**CONCOURS D'ARCHITECTURE**

**POUR LA CONSTRUCTION D'UNE MAISON DU FEU**

**A CRANS-MONTANA**

**RAPPORT DU JURY**

Projet No 20 14.99.37

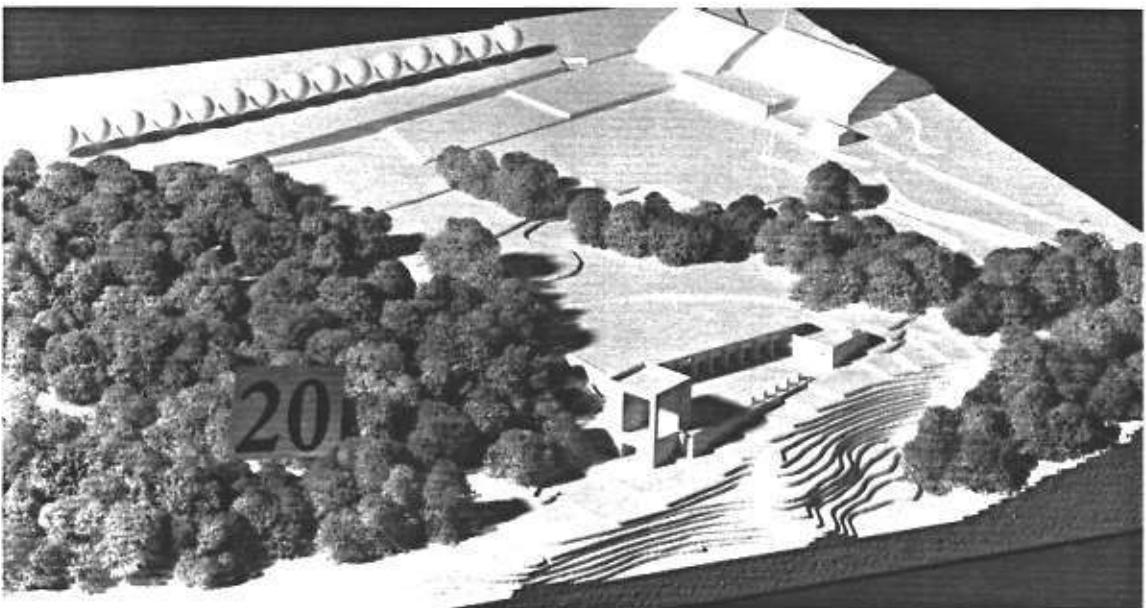
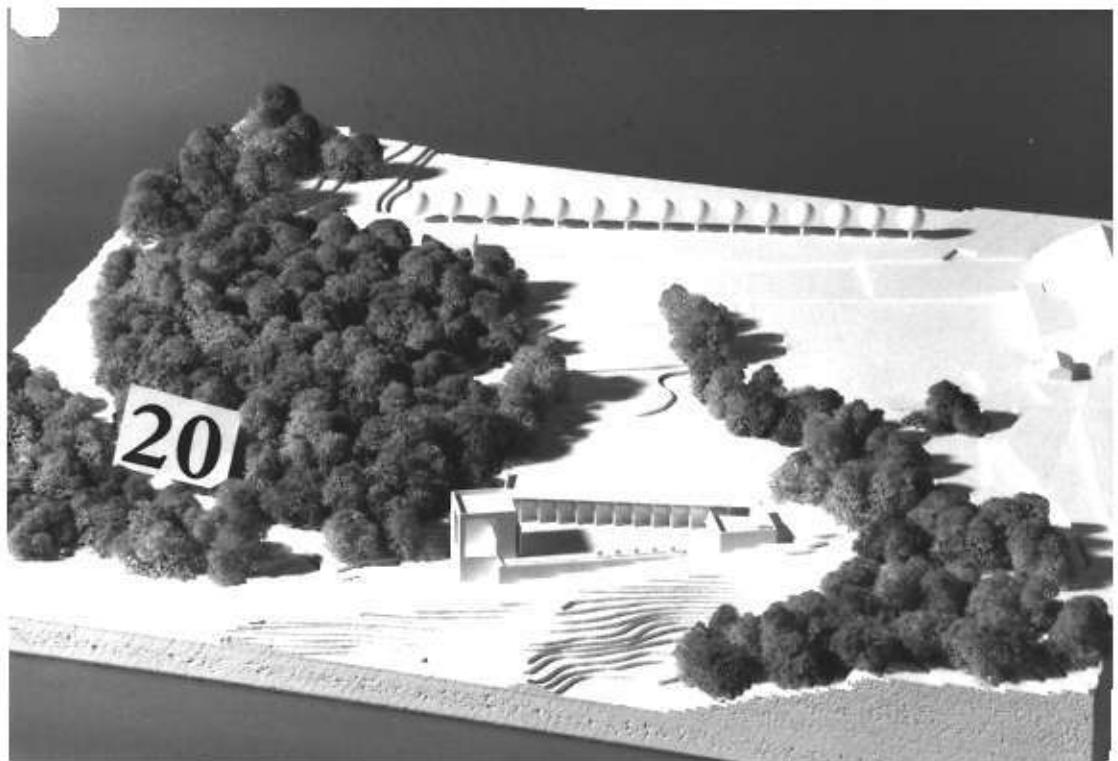
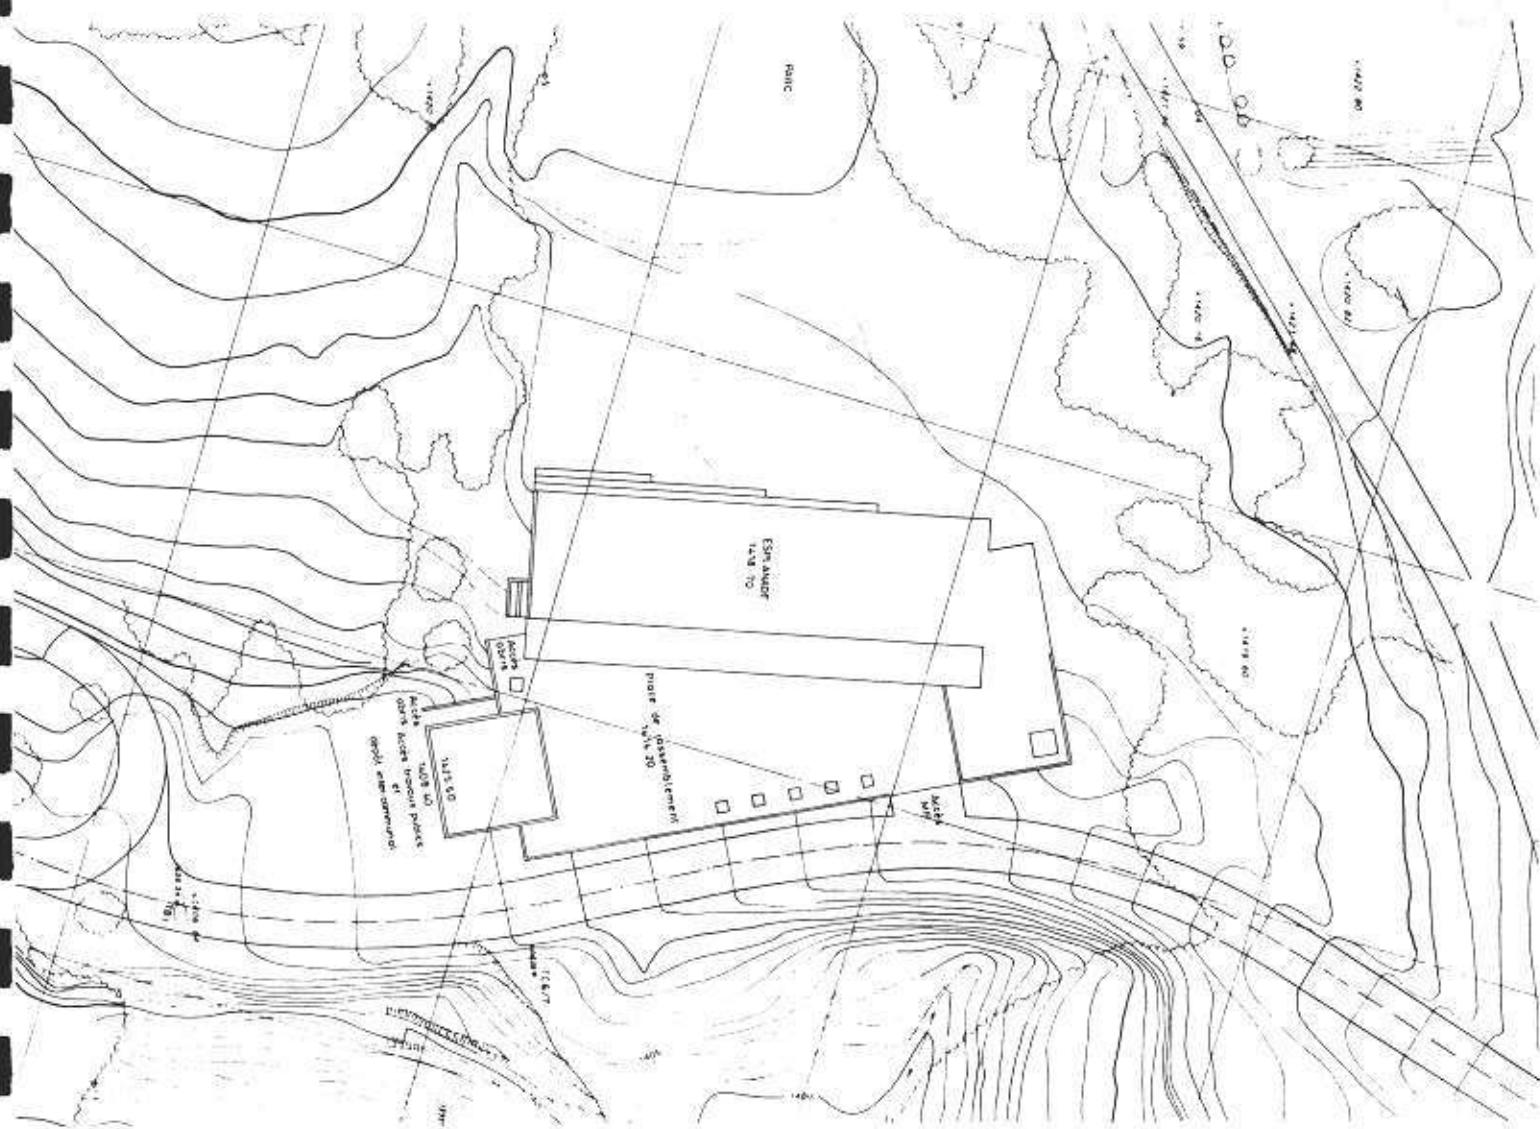
Le projet propose un parti d'implantation compact basé sur l'intersection de deux géométries : les bâtiments, diversifiés dans leurs volumes et leur orientation, se regroupent autour d'une grande place asymétrique ouverte sur la vallée.

Ce parti compact, obtenu grâce à l'enterrement sous la place d'une partie importante du programme, offre le grand avantage de limiter fortement l'occupation du site, évitant tout déboisement dans la partie nord. Dans l'ensemble, le projet démontre une remarquable précision dans la position et dans l'échelle des différents bâtiments, ce qui conduit à créer d'intéressantes relations avec les éléments qualifiants du site.

En particulier le portique et le bâtiment cubique établissent une transition entre la partie haute du plateau et l'espace bas de la place. La position du bâtiment cubique en limite de forêt, et son ouverture face au croisement des deux routes, garantit en outre une qualité à cette partie du site en créant une relation directe avec la route pour l'accès aux garages situés à l'étage inférieur.

L'organisation du programme sur deux niveaux, bien qu'avantageuse du point de vue de l'implantation, révèle certaines difficultés au niveau de la distribution. En particulier, la position des bureaux dans le bâtiment cubique aux étages supérieurs oblige à des parcours trop longs depuis les halles des véhicules de la Maison du Feu et des travaux publics. Au niveau inférieur, la double hauteur des garages et de la place de dégagement apparaît excessive provoquant un accroissement du cube bâti non justifiable. La position de l'escalier au bout de la place de dégagement rend l'accès au dépôt travaux publics difficile, le même problème se répétant au niveau supérieur. Dans l'ensemble, l'éclairage zénithal proposé pour les garages devrait être renforcé. Bien que le volume du bâtiment cubique soit intéressant dans sa relation au site, son utilisation apparaît peu rationnelle et peu économique.

Le parti d'implantation est valorisé par un langage architectural précis et maîtrisé. La volonté d'exprimer la relation entre deux géométries aboutit à une emphase excessive de la structure, qui n'apparaît pas nécessaire pour valoriser l'excellent parti architectural caractérisé par sa simplicité, sa précision et sa compacité.
